COMUNICACIÓN PROCESAMIENTO Y EJECUCIÓN DE COMPRAS

CIRCULAR N°4

Ref.: L.P. N° 2600001800 – Suministro, montaje electromecánico y obras civiles en la red de media tensión de Planta Portland Paysandú y Cantera Queguay.

REVISIÓN	FECHA	DESCRIPCIÓN	APROBADO	Proyectado: JT	Obra:	Plano:	REV.	HOJA:	ESC.:
				Dibujado: MB	PLANTA PAYSANDÚ	102-892-POME-001	A	1/2	1:50
				Aprobado: CS	Título: MONTAJE DE EQUIPOS DEFINITIVOS SB892	Fecha: 06/06/19			
				Archivo: 102-892-POME-001-Montaje de equipos definitivo SB892.dwg

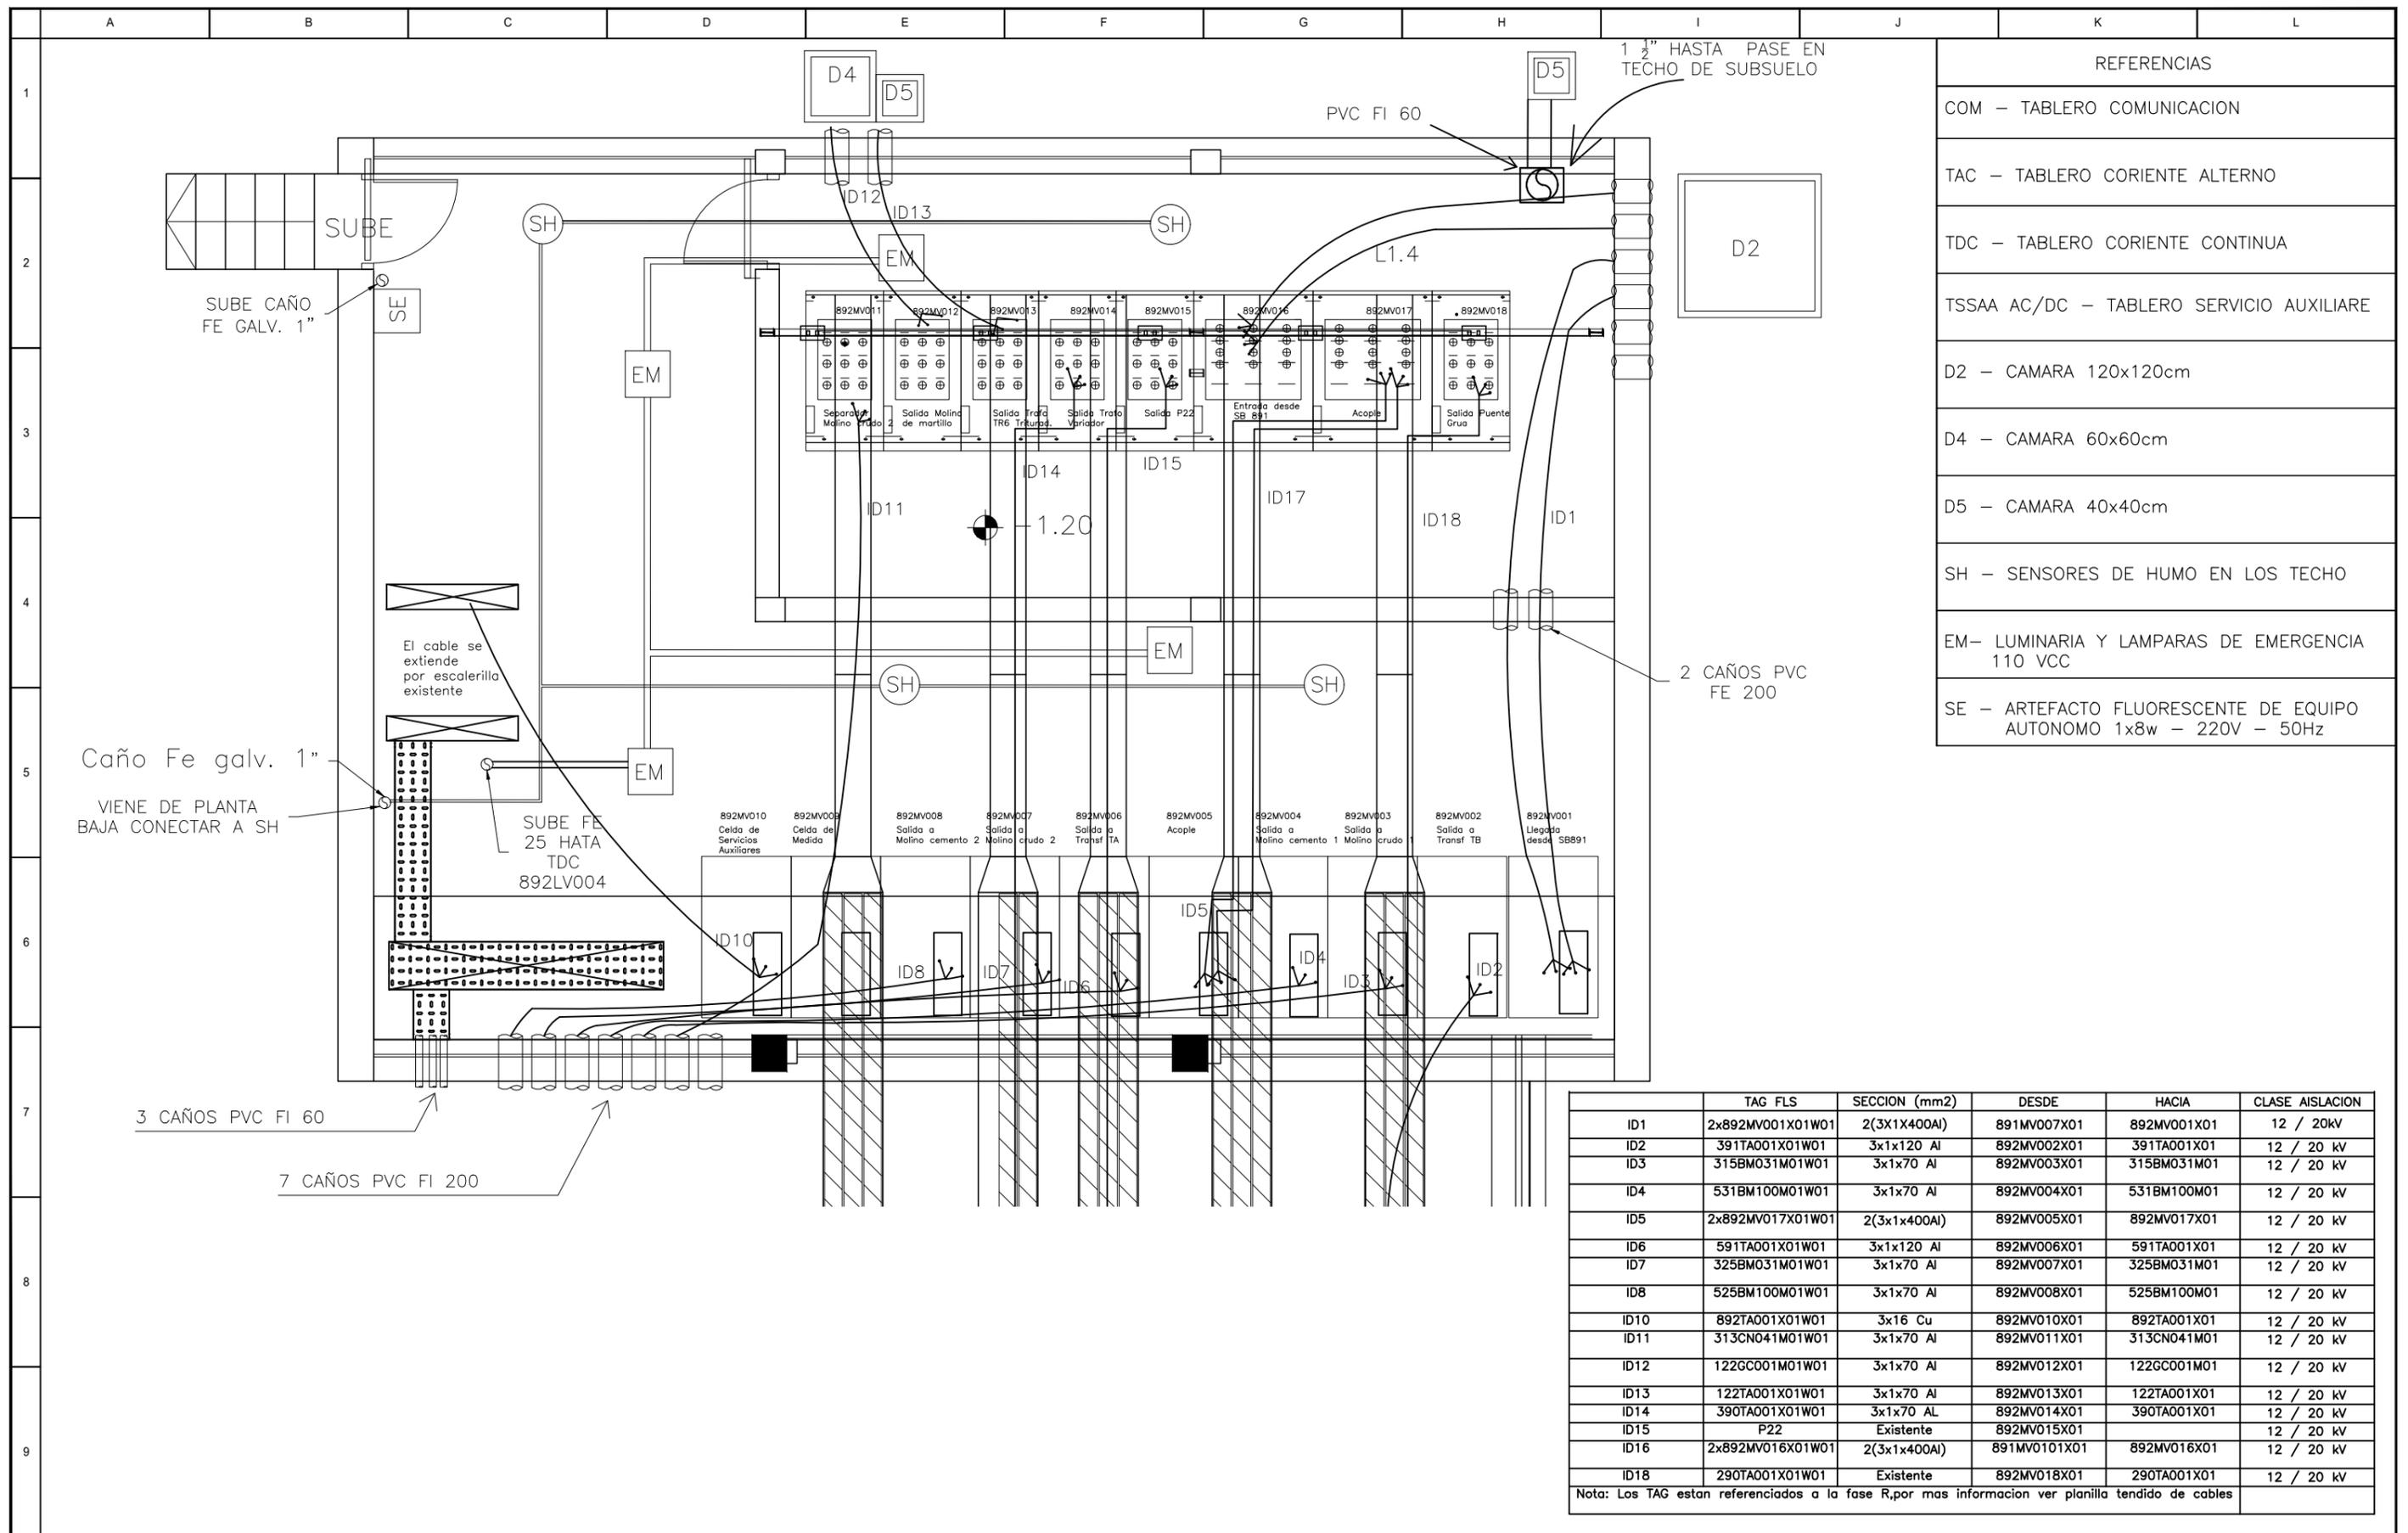
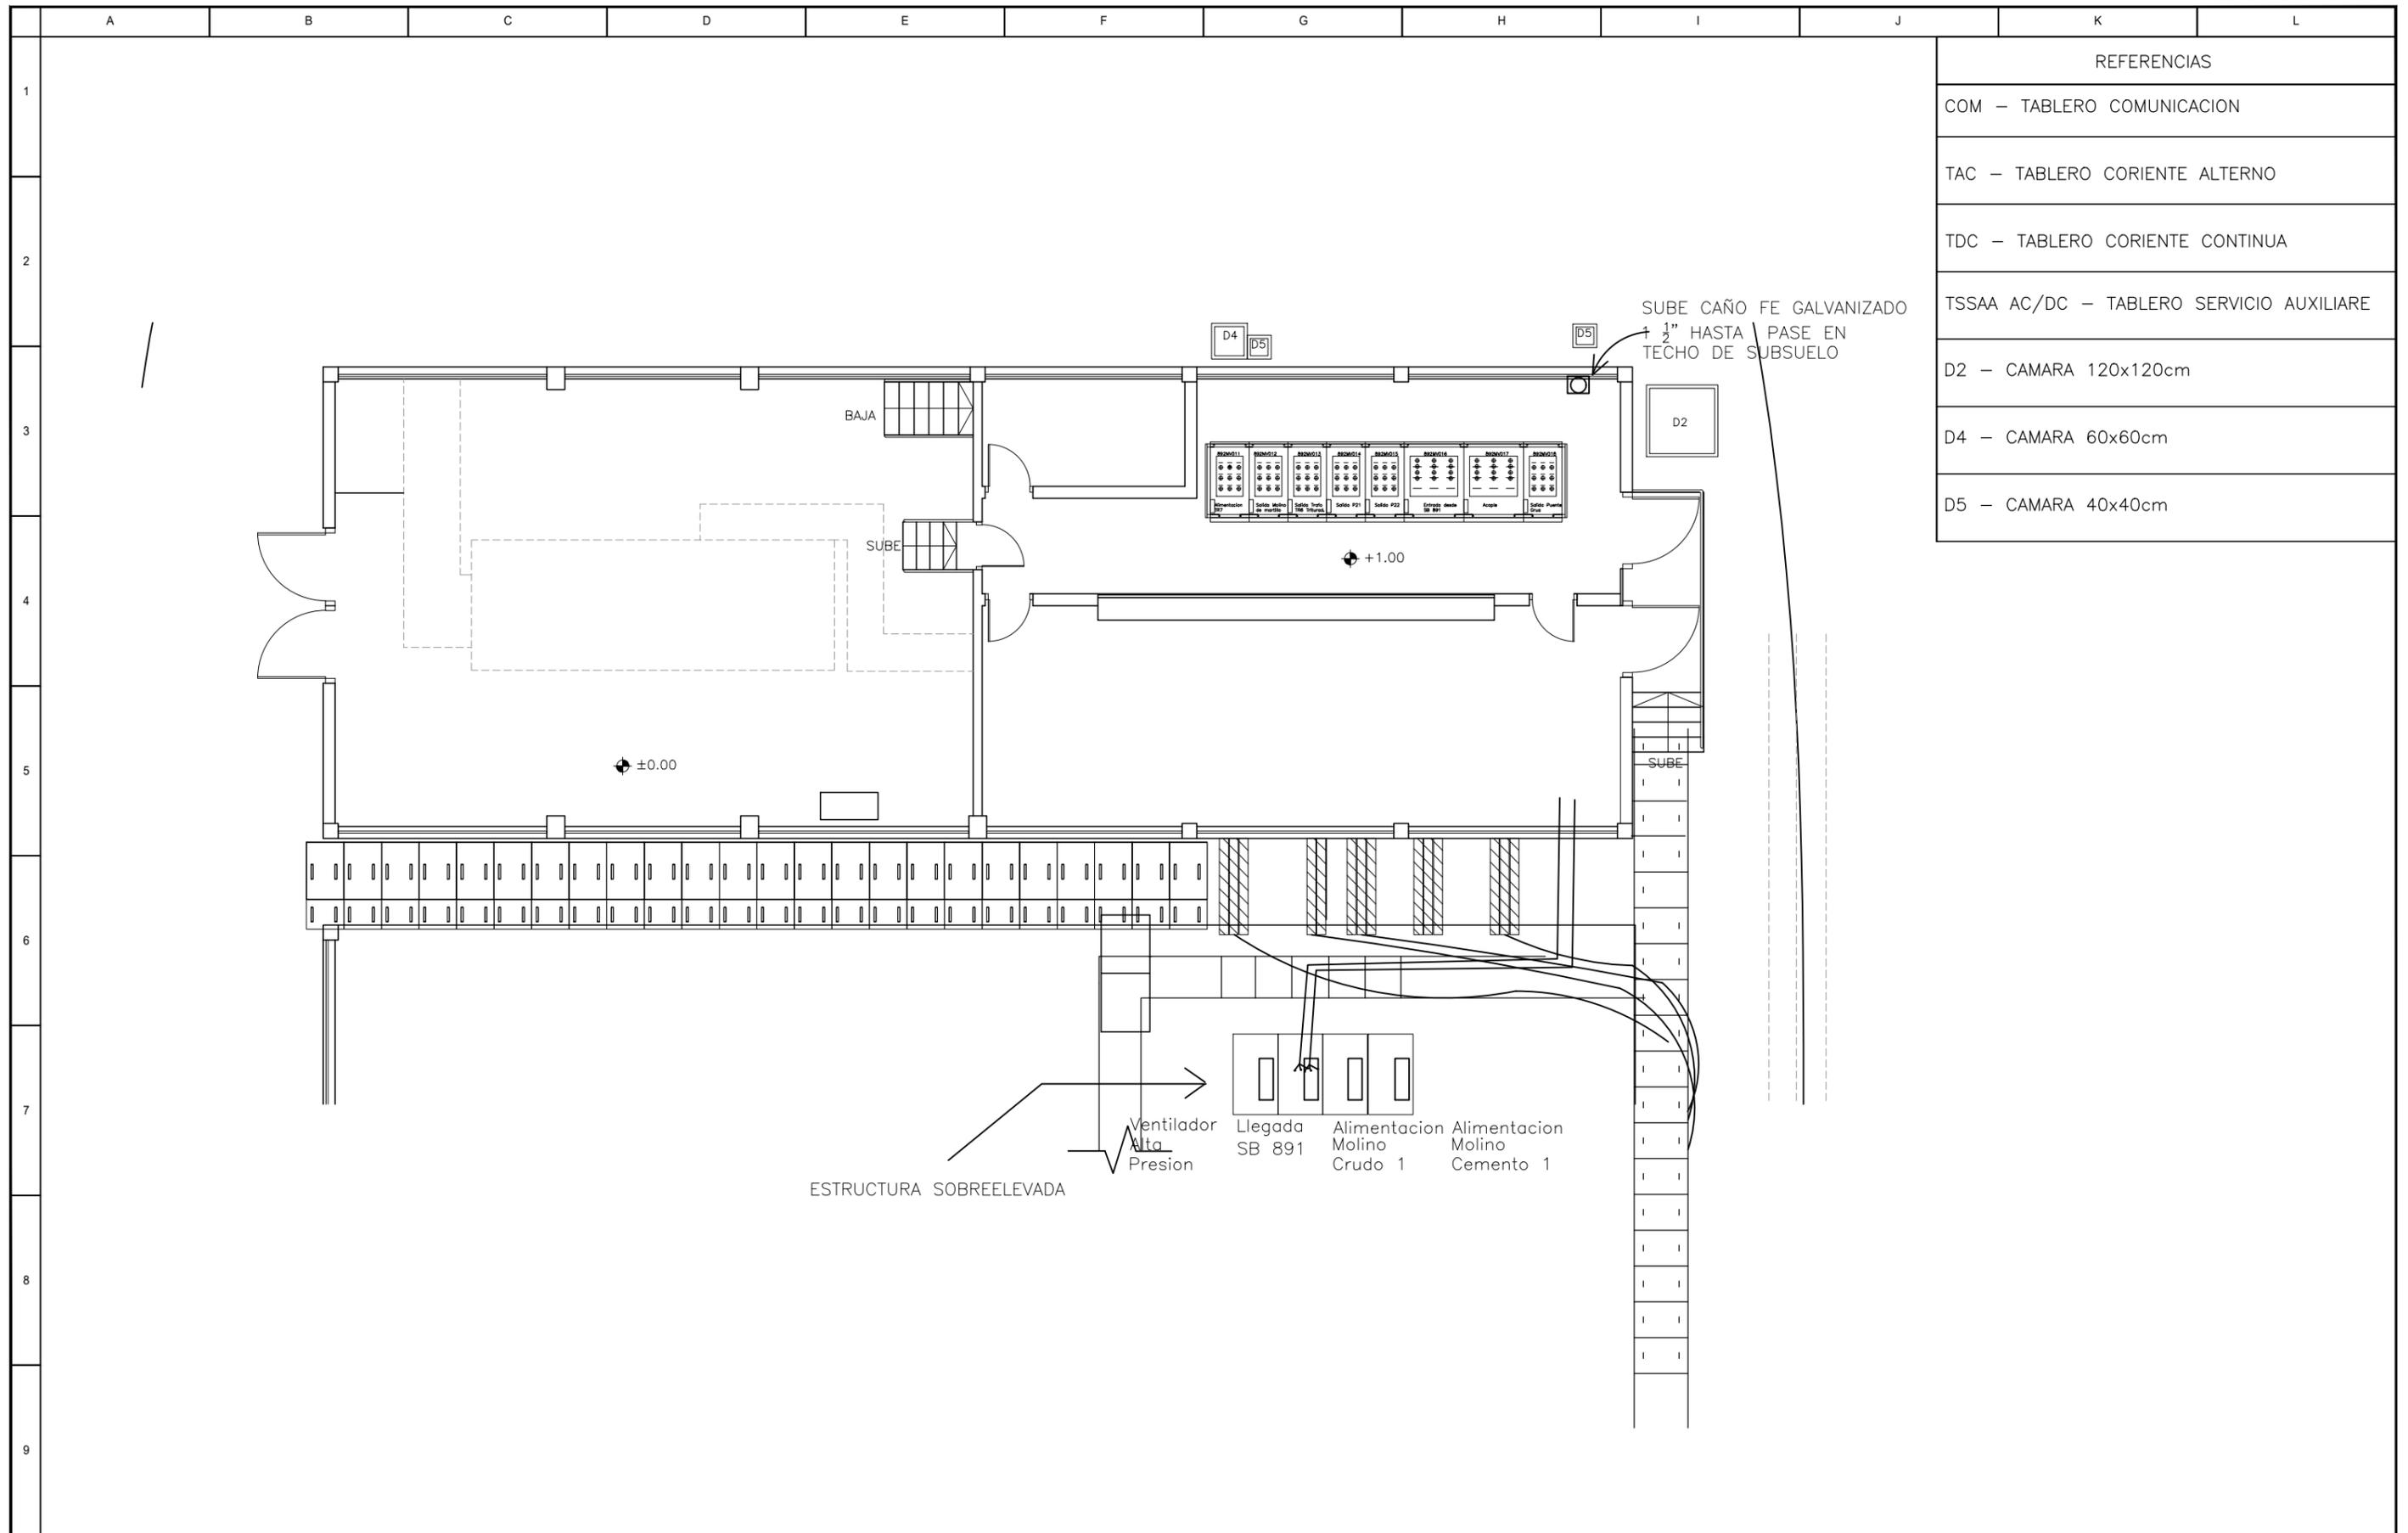
- Se corrige un error en los planos entregados en la Parte 3 de la memoria Técnica, en la que el plano *102-892-POME-002 montaje de equipos provisorios SB892* está mal impreso y con el número y la descripción equivocada.
Para mayor claridad, se adjuntan los planos completos:

- RESPUESTA 4: Sí, el oferente debe incluir los relés en la oferta y se cotizan junto con las celdas, en el mismo ítem.
- CONSULTA 5: Memoria técnica 3. Numeral 3.1.18. Sensores de humo. Enviar plano de ubicación. ¿En cuál ítem del Rubrado se incluyen?

- RESPUESTA 5: La ubicación de los sensores está en el plano correspondiente a cada sala: 102-891-POME-001 y 102-892-POME-001 (Montaje de Equipos Definitivo). Se deberán incluir en un ítem nuevo de la Obra Civil.
